RESOLUCIÓN N°

POR MEDIO DE LA CUAL SE OTORGA UN PERMISO DE VERTIMIENTOS Y SE ADOPTAN OTRAS DETERMINACIONES

Que consecuente con lo anterior, y con el fin de continuar con el trámite de permiso de vertimientos, personal técnico adscrito a la Subdirección de Recursos Naturales – Grupo de Recurso Hídrico, realizó evaluación de la información complementaria, generándose el Informe Técnico N° **IT-06006-2025** del 01 de septiembre de 2025, del cual es pertinente transcribir los siguientes apartes:

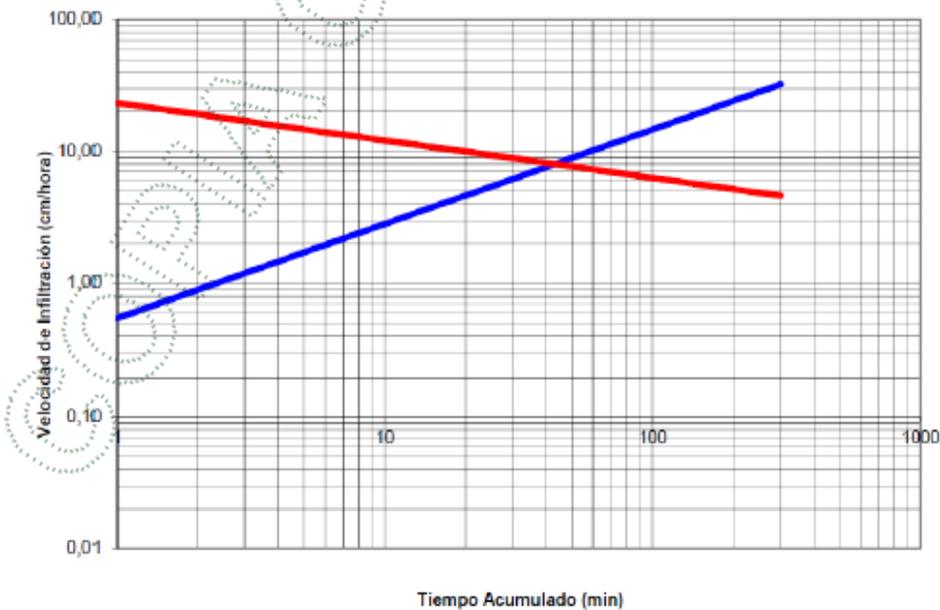
Se plantea descarga al suelo mediante campo de infiltración con área de 51 m², conformado por tres zanjas de 25 metros de longitud cada una, ancho de 0,7 m y profundidad útil de 0,5 m, del cual se presentan memorias de cálculo realizadas a partir de los datos de prueba de percolación realizadas en el predio utilizando infiltrómetro de doble anillo durante 3 horas. Se anexa además plano del respectivo sistema de infiltración.

Análisis realizado -Infiltración Básica: a partir de los resultados de la prueba de percolación, el interesado estima la infiltración básica mediante el método de Kostiakov (1932).

Infiltración instantánea $I =$	23,32	$t^{-0.28}$	cm/hora
	Infiltración acumulada $i =$	0,54	$t^{0.72}$	cm
	Infiltración básica $i_b =$	5,445		Cm/hora
	$r^2 =$	0,984

Punto de Vertimiento	Velocidad de Infiltración (mm/h)	Clasificación de la velocidad de infiltración	Taxonomía del suelo	Categorización de los límites máximos permisibles
Punto 1.	54 mm/hora.	Infiltración muy alta	Orden: Andisol	Categoría III de la Tabla 1.
